MODIFICACIONES Y/O ADICIONES SISTEMA INTEGRADO DE GESTIÓN	CÓDIGO: GJ-R-023
		FECHA VIGENCIA: 2016-10-12
		VERSIÓN: 01
		Página 1 de 12

PRÓRROGA No. 03 AL CONTRATO DE OBRA No. 046 DEL 28 DE MARZO DE 2025	
INFORMACIÓN BÁSICA DEL CONTRATISTA	
NOMBRE Y/O REP. LEGAL:	UNION TEMPORAL VIAL 3 X 1. / R.L. ANDRES EDUARDO TRUJILLO ARANGO
C.C. No.	79.689.814 de Bogotá
NIT:	901929941-2
DIRECCIÓN:	Av. Ambalá 69 80 CC Plazas del Bosque of 303
CIUDAD:	Ibagué – Tolima
TELÉFONO:	3208543954 - 3142957679
EMAIL:	licitaciones@asfaltemos.co
INFORMACIÓN DEL CONTRATO	
OBJETO:	CONSTRUCCION Y REPOSICIÓN DE REDES DE ACUEDUCTO, ALCANTARILLADO Y ACTIVIDADES COMPLEMENTARIAS DE RECUPERACIÓN DE LAS VÍAS INTERVENIDAS PARA LA ZONA URBANA DE LA CIUDAD DE IBAGUÉ.
VALOR DEL CONTRATO	
VALOR TOTAL DEL CONTRATO:	\$5.309.354.716
PLAZO DEL CONTRATO	
PLAZO INICIAL DEL CONTRATO:	TRES (3) MESES
PLAZO PRÓRROGA No. 01	UN (1) MES
PLAZO PRÓRROGA No. 02	VEINTIDOS (22) DÍAS
PLAZO PRÓRROGA No. 03	DOS (2) MESES
PLAZO TOTAL DEL CONTRATO:	SEIS (6) MESES Y VEINTIDOS (22) DÍAS
SUPERVISORES:	STEFANNY DÍAZ MARTÍNEZ Profesional Universitario 01 - Dirección de Planeación

1.- Que el IBAL S.A. E.S.P. OFICIAL celebró un contrato de obra 046 de

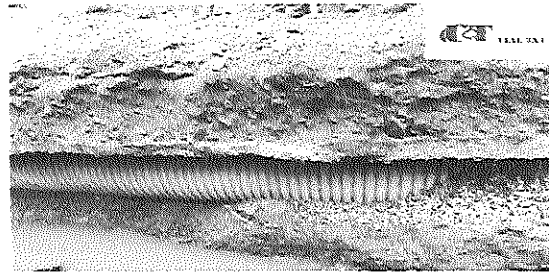
Como resultado del análisis técnico realizado a partir de la inspección de redes y en contraste con el presupuesto inicial del contrato en ejecución, se concluye que en el frente de trabajo correspondiente al sector de Villa Café se identifican tramos con redes existentes de asbesto cemento de 16" y 30", las cuales no fueron previstas ni contempladas en el presupuesto contractual vigente.

En el marco de la continuidad de las actividades administrativas y conforme al cronograma establecido, el día 9 de abril se da inicio a las labores constructivas correspondientes al desarrollo del contrato en ejecución. Durante las actividades preliminares, específicamente en el frente de obra ubicado en la calle 79 del sector Villa Café, el equipo de Topografía de la Unión Temporal Vial 3X1 realizó el levantamiento topográfico inicial, en el cual se identificó la presencia de una tubería de alcantarillado pluvial de 36 pulgadas de diámetro ($\varnothing 36''$), acompañada de una losa de concreto situada dentro del área proyectada para la ejecución del proyecto.

Ilustración 1 Diseño de Pavimento

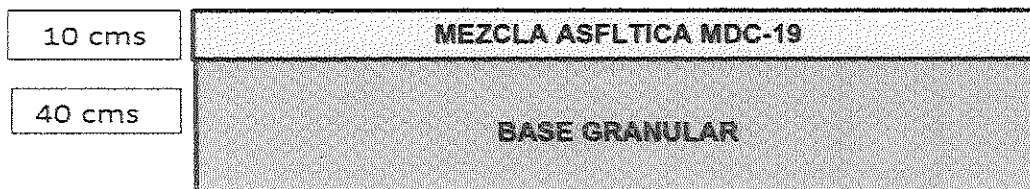
Esta condición configura una interferencia directa con la infraestructura existente, ya que una porción significativa del volumen de la tubería se encuentra dentro del espesor proyectado para la capa de base granular, lo que representa un riesgo técnico y operativo tanto para la integridad estructural de la tubería como para la estabilidad del sistema de pavimento flexible diseñado en esta zona.

Con base en lo anteriormente expuesto, la aplicación de la estructura de pavimento diseñada para este tramo vial implicaría que la tubería de alcantarillado pluvial de 36 pulgadas ($\varnothing 36''$), junto con su correspondiente losa de concreto de revestimiento, asociada al canal proveniente del sector Mirolindo, quedaría ubicada a una profundidad aproximada de 30 cm respecto a la rasante del pavimento flexible. Esta configuración dejaría una capa de base granular de únicamente 25 cm de espesor entre la superficie superior de la losa y el paquete estructural del pavimento, lo cual compromete la capacidad portante y la integridad estructural del sistema de pavimento flexible, incrementando el riesgo de deformaciones prematuras, asentamientos diferenciales y fallas estructurales en la vía.

Figura: N° 11 2ª Alternativa de diseño Pavimentos de Concreto MÉTODO PCA 84

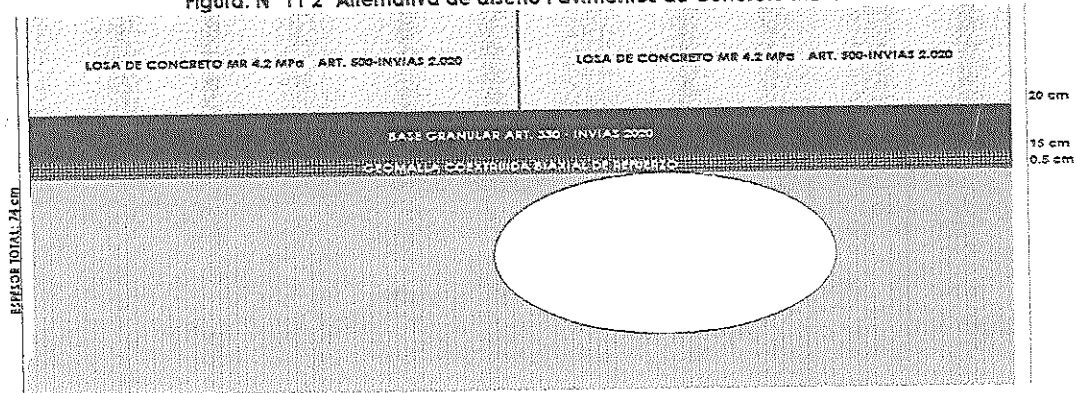
Dando continuidad al proceso técnico-administrativo y en respuesta a la solicitud de revisión del diseño estructural del pavimento para la calle 79 del sector Villa Café, la entidad contratante ha emitido concepto favorable sobre la propuesta presentada por el diseñador, autorizando la implementación de la Alternativa No. 2, la cual fue seleccionada tras un análisis comparativo de viabilidad técnica, operativa y económica entre las dos opciones evaluadas. Esta nueva solución contempla una estructura de pavimento rígido, conformada por una geomalla biaxial de refuerzo, una capa granular de 15 cm de espesor y una losa de concreto hidráulico MR-42 con un espesor de 20 cm, lo que permitirá mejorar significativamente el comportamiento estructural de la vía frente a las condiciones de carga y tránsito previstas, así como mitigar los riesgos previamente identificados asociados a la interferencia con redes subterráneas existentes. La elección de esta alternativa busca no solo optimizar la durabilidad y capacidad portante del pavimento, sino también

garantizar la estabilidad a largo plazo de la infraestructura vial, atendiendo de manera integral las condiciones geotécnicas, hidráulicas y funcionales del sector intervenido.

Atendiendo la situación relacionada con la definición y aprobación de la nueva estructura de pavimentación a implementar en el sector de Villa Café, resulta pertinente resaltar las implicaciones técnicas y logísticas derivadas de esta modificación, particularmente en lo concerniente a los ajustes en la programación de obra y la incorporación de ítems no previstos en el presupuesto original, dado que el proceso constructivo requerido para la ejecución de un pavimento rígido en concreto MR-42 difiere sustancialmente del contemplado en el diseño inicial basado en pavimento flexible asfáltico.

Diseño inicial del contrato.

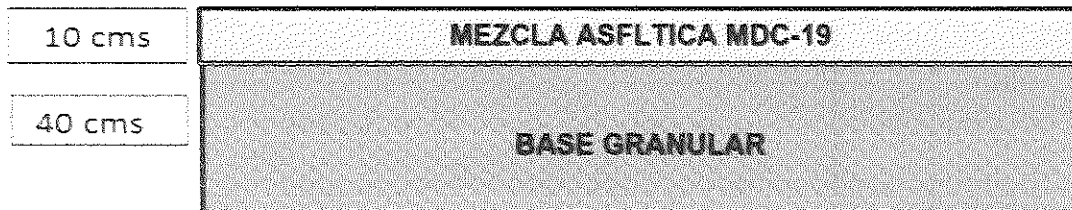
- Identificación de una tubería de alcantarillado de aguas lluvias de 36 pulgadas, acompañada de una losa de concreto, que interfiere directamente con el componente estructural del pavimento inicialmente planteado (pavimento flexible), la cual deberá ser demolida.
- Aprobación por parte de la entidad contratante de una nueva solución estructural mediante el Comité Técnico 04, la cual contempla la alternativa de pavimento rígido en concreto hidráulico MR-42, con un diseño compuesto por:

- o Capa de base granular de 15 cm
- o Geomalla biáxial de refuerzo
- o Losa de concreto hidráulico MR-42 de 20 cm de espesor

Esta solución fue seleccionada tras un análisis técnico y financiero comparativo con otras alternativas, con el objetivo de garantizar la funcionalidad, durabilidad y estabilidad estructural del corredor vial intervenido, dada la interferencia con las redes existentes y las condiciones geotécnicas del terreno teniendo en cuenta el diseño entregado por la entidad.
